COMITATO VALUTAZIONE DI IMPATTO AMBIENTALE

Parere n.15

OGGETTO: MB SERVIZI S.

Intervento: *Domanda di rinnovo con modifiche dell'autorizzazione alla gestione dell'impianto di recupero di rifiuti speciali non pericolosi.*

Fig.2- Lay-out impianto nello stato di fatto

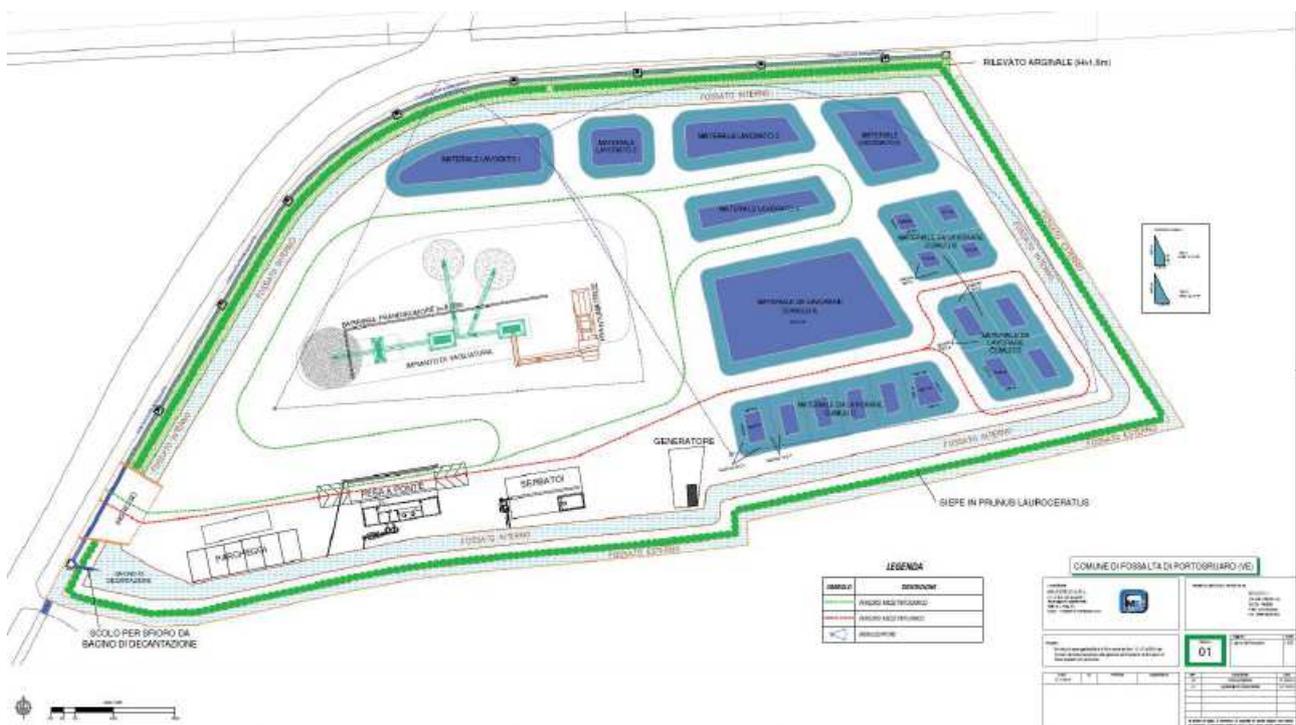
Nel lay-out sono indicati le aree destinate ai cumuli A, B, C di messa in riserva dei rifiuti da trattare e quelle destinate al materiale prodotto (EoW). Le aree di stoccaggio dei rifiuti e del materiale trattato sono provviste di impianto di nebulizzazione d'acqua per il contenimento delle polveri.

Fig.3 – Lay out stato di progetto

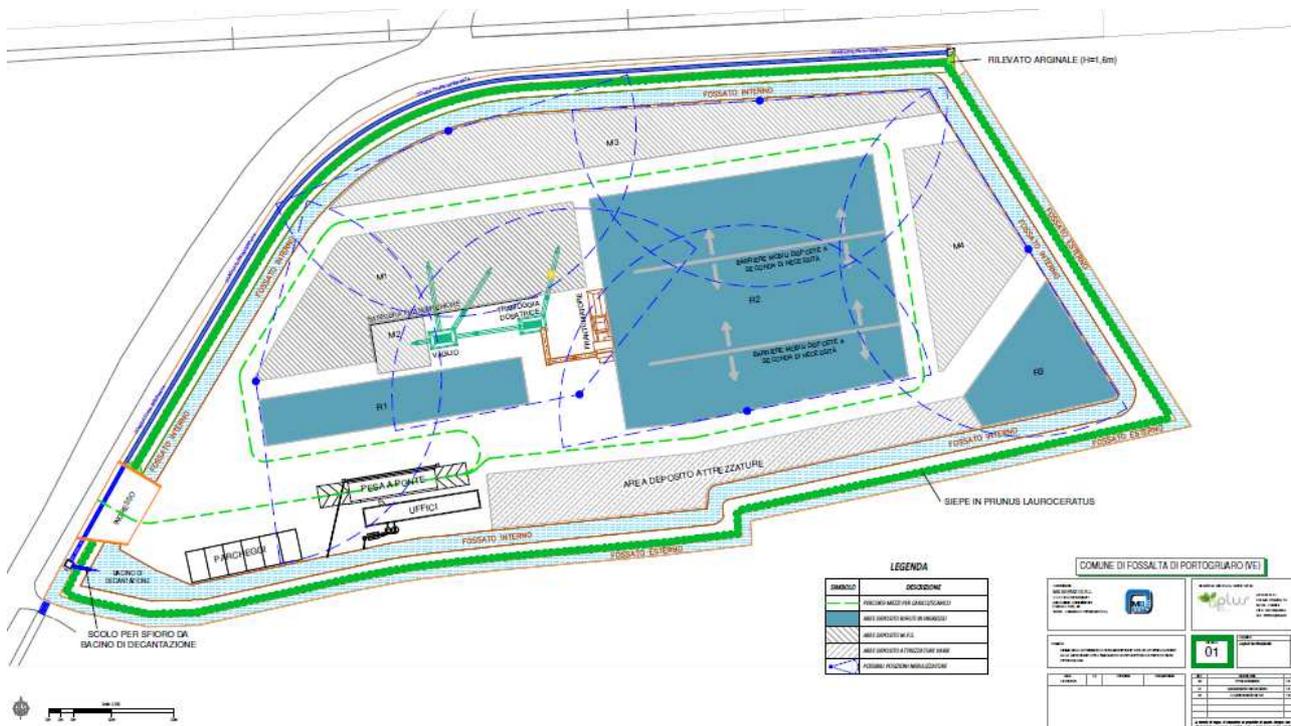
- *Richiesta di aumento dell'altezza dei cumuli, dai 4 metri attualmente autorizzati a 6 metri.* Tale aumento permette una migliore gestione della messa in riserva dei rifiuti, ritenuta compatibile con le strutture di mitigazione presenti, rappresentate dalla barriera a L di delimitazione dell'impianto di recupero per il contenimento dell'impatto acustico, dal sistema di nebulizzazione dell'acqua per il contenimento delle polveri, dal rilevato in terra posto nei lati Nord e Ovest e dalla siepe sempreverde in *Prunus Lauroceratus* lungo tutto il perimetro di pertinenza dell'impianto.

- *Realizzazione di n. 3 aree di deposito dei rifiuti, denominate rispettivamente R1 – R2 - R3*

L'area R1 viene posizionata parallelamente all'impianto di recupero ed è destinata alla messa in riserva dei rifiuti che non necessitano di frantumazione e immessi direttamente nella tramoggia dosatrice che alimenta il vaglio. Nell'area R1 possono essere messe in riserva tutte le tipologie di rifiuto autorizzate, ma si prevede il deposito di una sola tipologia di rifiuto per volta (un solo singolo CER), in modo da garantire l'assenza di miscelazione di CER diversi di rifiuti.

L'area R2 (attualmente cumulo A), viene aumentata nella superficie ed è destinata alla messa in riserva dei rifiuti che necessitano di frantumazione nel processo di recupero.

L'area R3 (attualmente cumuli C) viene ridotta nella superficie ed è destinata alla messa in riserva generica di rifiuti, finalizzata al successivo trattamento in impianto di recupero o presso terzi autorizzati. Nell'area R3 si prevede il deposito di una sola tipologia di rifiuto per volta (un solo singolo CER), in modo da garantire l'assenza di miscelazione di CER diversi di rifiuti.

In detta area saranno depositate anche le terre e rocce da scavo provenienti da siti contaminati con inquinanti superiori alle CSC di colonna B della tab. 1, all. 5, parte IV, titolo V del D.Lgs. 152/2006. Per tali rifiuti saranno adottati idonei presidi ambientali per evitare la contaminazione di suolo, sottosuolo e acque sotterranee, come indicato nelle integrazioni fornite dall'azienda e descritte più avanti.

Tali aree sono suddivise in cumuli che vengono ridenominati M1, M2, M3 e M4, la cui posizione è evidenziata nel lay out di progetto, per diversa tipologia dimensionale prodotta dalle lavorazioni di frantumazione e vagliatura secondo il funzionamento dell'impianto di recupero.

La richiesta di aumento dell'altezza dei cumuli dai 4 metri attualmente autorizzati a 6 metri si intende anche per i cumuli di deposito dei materiali lavorati.

Le condizioni operative sopra richiamate, proposte dalla ditta, sono oggetto di specifiche condizioni ambientali parti integranti del presente parere.

Fig.4 – Carta dei vincoli PI comune di Fossalta di Portogruaro

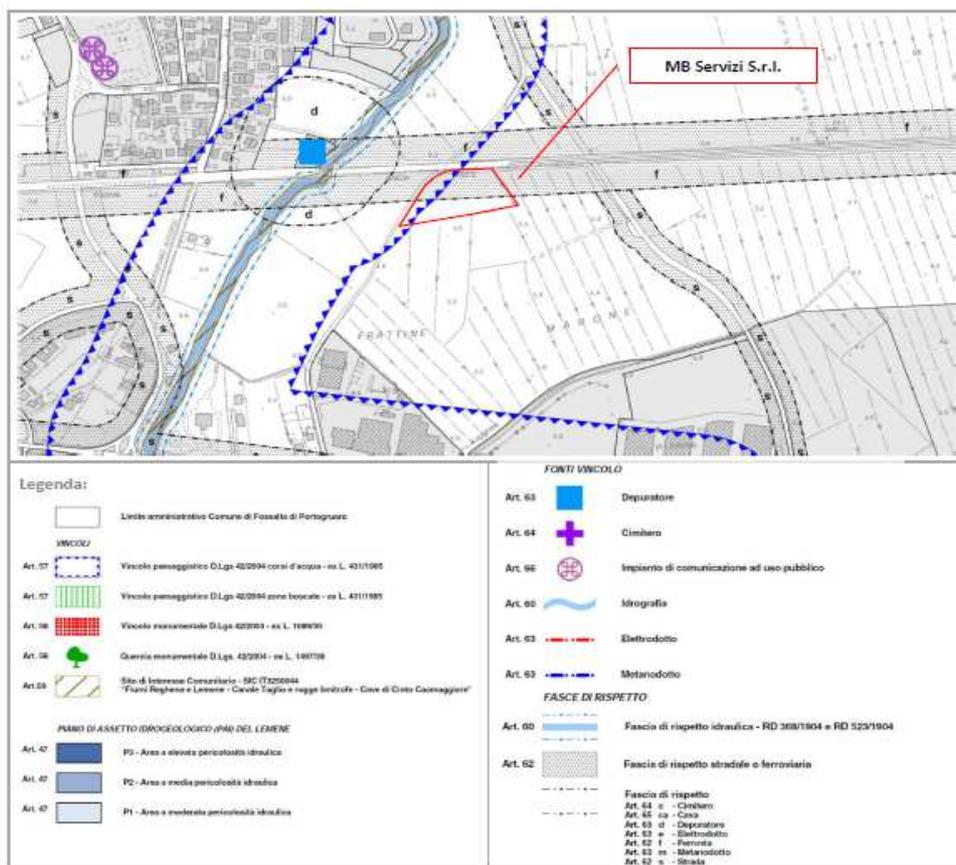
La tavola *Carta dei Vincoli*, riportata nella figura seguente, evidenzia che parte dell'area in esame ricade nella fascia di rispetto ferroviaria art. 62 delle Norme Tecniche Operative del Piano degli Interventi del Comune di Fossalta di Portogruaro e nel vincolo paesaggistico art. 142 lett. c) del D.Lgs. 42/2004 relativo a "Fiumi, torrenti, corsi d'acqua".

Considerato che nell'area dello stabilimento è richiesta una modifica del lay-out costituita dall'innalzamento dei cumuli dei rifiuti e dei materiali stoccabili, ai sensi del D.P.R. n. 31/2017, la ditta ha presentato la Relazione paesaggistica con procedimento semplificato in riferimento alla voce di cui all'allegato B.20 al D.P.R. medesimo "*Strutture per lo stoccaggio dei prodotti*".

In merito alla fascia di rispetto ferroviaria, le prescrizioni di cui all'art. 62 delle NTO del PI non interessano le modifiche richieste in progetto.

Fig.5 – Stralcio zonizzazione acustica comune di Fossalta di Portogruaro

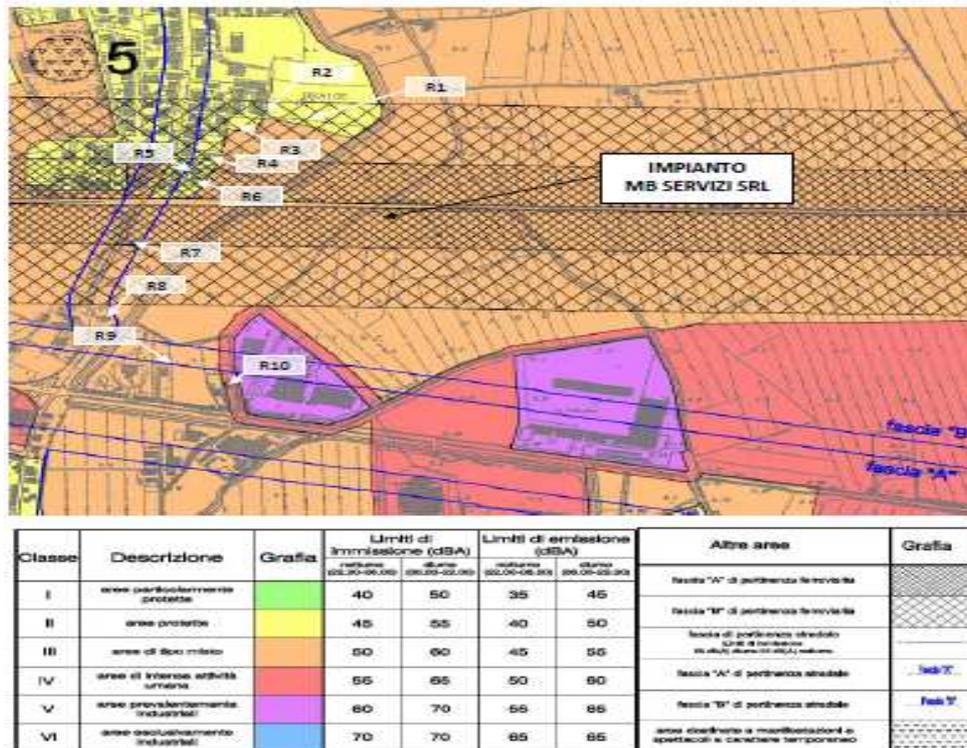
- il sito interessato dallo stabilimento risulta ricadere in Area di Classe III (Aree di tipo misto) oltre che in fascia di pertinenza acustica “A” di infrastrutture ferroviarie
